改善箇所説明図

ニイカタ EDM-NR2A

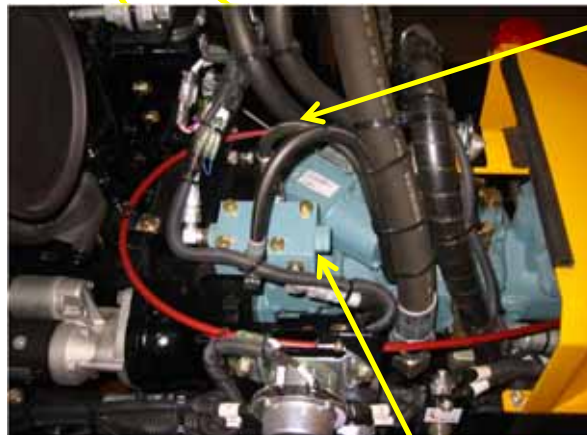
機関室内のバイパスバルブに接続する油圧ホースにおいて、車両製作時に誤って耐圧能力の低い油圧ホースを組付けたものがある。そのため、そのままの状態で使用を続けると当該ホースが破損し作動油が漏れ、走行不能になるおそれがある。

全車両、油圧ホースを正規の部品に交換する。
